Oficio Nro. STHV-DMGT-2020-3479-O

Asunto: Informe técnico de viabilidad a las propuestas de la EPMMOP, respecto de los proyectos denominados "Estudios de la intersección de la vía Perimetral Metropolitana con la Av. Interoceánica" y, "Soluciones viales en el sector La Lira", parroquia Cumbayá.

Calzadas separadas. Túnel - Falso y Túnel.

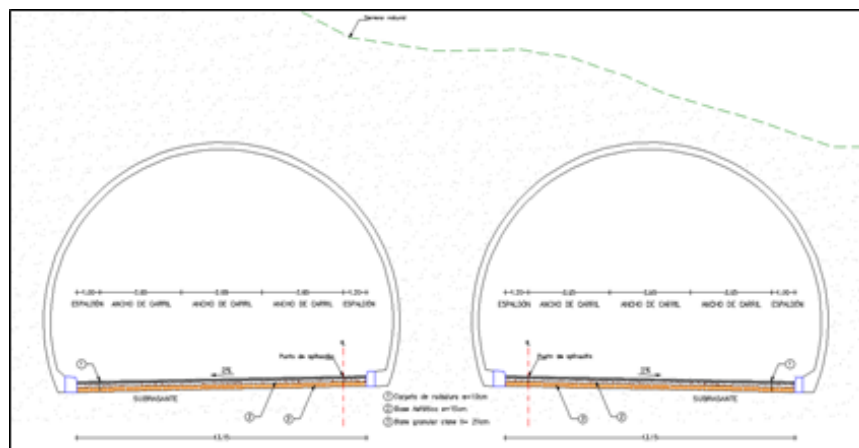
Entre la abscisa 10+260 y el cruce con la Avenida Interoceánica, aproximadamente en la abscisa 11+210, la zona se encuentra en proceso de consolidación, además por la topografía implicaría grandes cortes con relación al diseño vertical.

Para esta zona se adopta la ejecución de un túnel, en el que aproximadamente los primeros 500 metros se realizarán en túnel falso, es decir excavación a cielo abierto, debido fundamentalmente a la falta de recubrimiento superior, construcción de elemento estructural de sujeción y posterior relleno, y el resto será de túnel convencional.

En la sección tipo utilizada, se mantiene la geometría del carril del tronco principal, variando fundamentalmente los espaldones, y los laterales.

SOLUCIÓN DE MOVILIDAD.

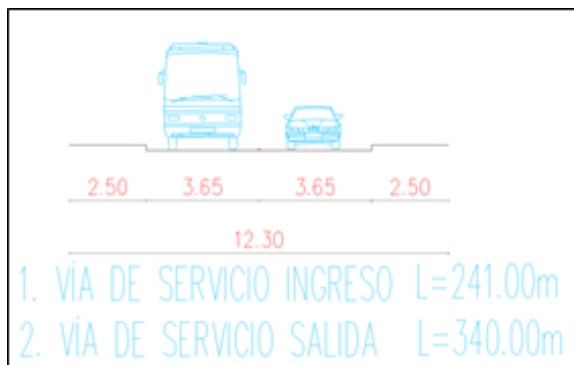
- 1.- Interoceánica paso deprimido Este – Oeste – hacia calle De Los Conquistadores, De Los Establos y Redondel 1
- 2.- De Los Conquistadores – Integración deprimido desde interoceánica.

- 3.- Del Establo parada de bus.
- 4.- Vía nueva 1 - Extensión Oeste Este Del Establo para conexión con calle Jacinto Jijón y Caamaño.
- 5.- Vía nueva 2 - Extensión vía nueva 6 hasta Isidro Ayora.

- 6.- Vía nueva 3 – Vía TCA2 – Conexión redondeles 1 y 2.
- 7.- Vía Nueva 4 – Extensión TCA2 – hasta calle Cesar Borja accesos y salidas desde hacia San Juan de Cumbayá.

- 8.- Juan León Mera – Ampliación. Conexión redondel 2 y 3.
- 9.- Ingreso Norte Troncal Metropolitana – Vía de servicio Perimetral Sur – Cumbayá / Redondel 3.

- 10.- Salida Sur Troncal Metropolitana – Vía de servicio conexión Cumbayá / Redondel 2 hacia Perimetral Sur.
 - A. Redondel nuevo 1 – Interconexión de calles: De Los Establos: Sur-Norte y Este-Oeste Vía Nueva 1, vía nueva 3.

- B. Redondel Nuevo 2 – Interconexión de calles: Juan León Mera lados Norte, Bernardo de Legarda, vía nueva 4 (hacia San Juan de Cumbayá), vía de servicio – salida Cumbayá Troncal Metropolitana Sur, Juan León Mera hacia Redondel Nuevo 3.

- C. Redondel Nuevo 3- Interconexión de calles: Juan León Mera desde redondel Nuevo 2, vía de servicio – Ingreso Troncal Metropolitana Norte Cumbayá, calle Juan León Mera desde San Juan Bajo, De Los Eucaliptos desde San Juan Bajo.

- D. Redondel Nuevo 4 – Interconexión de Vía Nueva 4, Cesar Borja, Jorge Adoum.
